SERVICE BULLETIN

KONTROLLE BZW. AUSTAUSCH DES LÄRMREDUZierten AUSPUFFTOPFES TNr. 979 405 BEI ROTAX[®] MOTOR TYPE 914 F SB-914-015

Detail A

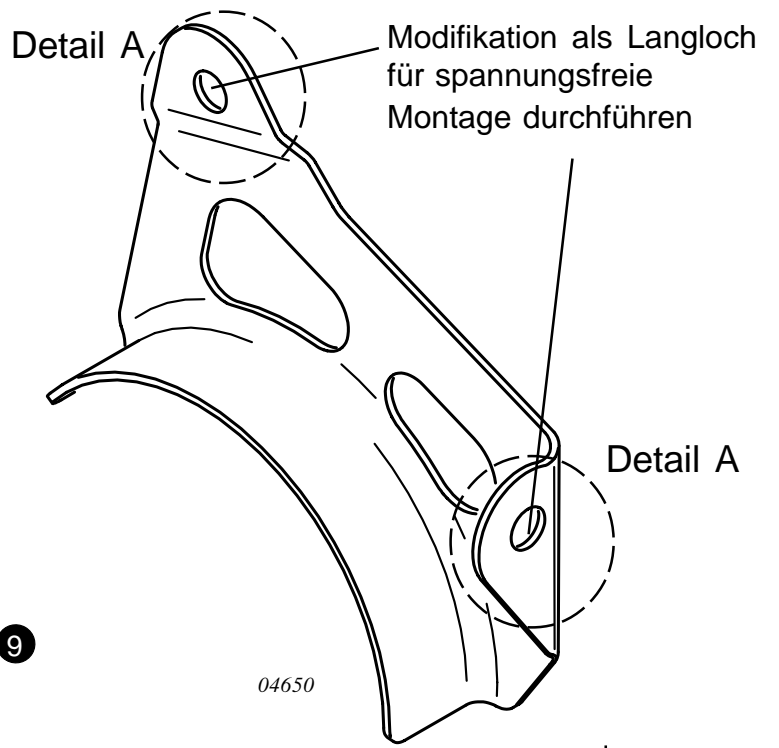
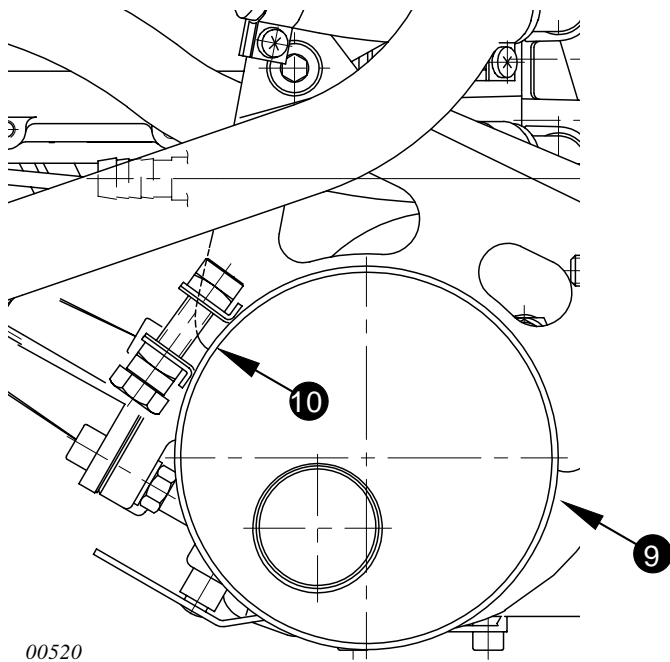
Siehe dazu Bild 4.

- Sichtkontrolle der Auspuffanlage durchführen
- Überprüfung der Auspuffanlage hinsichtlich Risse durchführen
- ◆ **HINWEIS:** Speziell auf Risse in dem in Bild 4 angegebenen Bereich kontrollieren.

Speziell auf Risse kontrollieren!

max. 3 mm
nur in eine Richtung

max. 3 mm
nur in eine Richtung
